*RESOLUCIÓN de 28 de enero de 2024, de la Dirección General de Sostenibilidad, por la que se formula informe de impacto ambiental del proyecto de establecimiento de zona de baño y zonas recreativas en La Muela, del término municipal de Pinofranqueado, cuyo promotor es el Ayuntamiento de Pinofranqueado. Expte.: IA21/0914. (2024060356)*

1. Objeto, descripción y localización del proyecto. Promotor y órgano sustantivo.

**DISPOSITIVO PARA PASO DE PECES DIQUE 1**  
E: 1/100

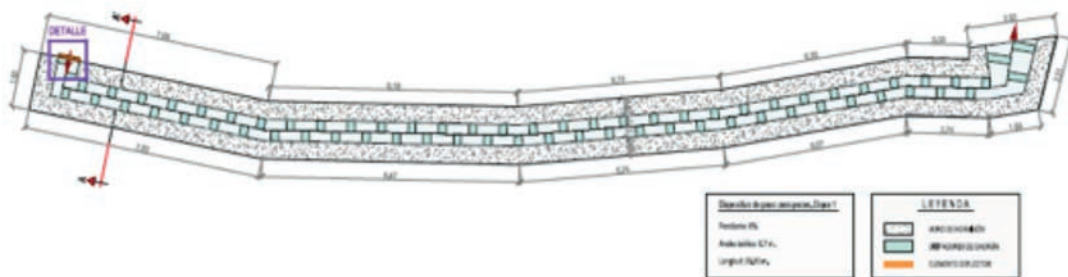
- Según figura en la documentación aportada, las actuaciones propuestas implican la demolición de los diques existentes y la construcción de dos nuevos azudes desmontables creando una sección de estío para permitir el flujo de acarreo y de ictiofauna, así como un dispositivo para el paso de peces durante el cerramiento en la época de baño.

Existe dos obstáculos transversales al cauce. El primero, consiste en el cierre del vaso 2, un azud de mampostería derruido por una avenida y que se refuerza con material del lecho para la temporada de baños. El segundo, aguas abajo, consiste en un atajizo temporal construido con material del lecho para cerrar el vaso 1 en periodo de baños. Esta barrera estival restituye su naturalidad espontáneamente con la primera crecida del otoño. El actual proyecto sustituye ambos azudes por la instalación de paramentos temporales que requieren obras para su cimentación transversal al cauce.

- Disponer, bajo la rasante natural del lecho, dicha cimentación transversal al cauce, incluyendo una sección inscrita (calado  $>0'25\text{m}$ ) que concentre la vena o caudal de estiaje y cuya anchura sea suficiente (aproximadamente 1 m) para evitar su frecuente obstaculización por piedras.

- Incluir un paso de peces para su servicio durante el cerramiento temporal del vaso de la piscina. El diseño con Rampas de Flujo Ascendente facilita los movimientos de las poblaciones piscícolas al incluir el paso a las piscícolas con menor capacidad de natación y salto.
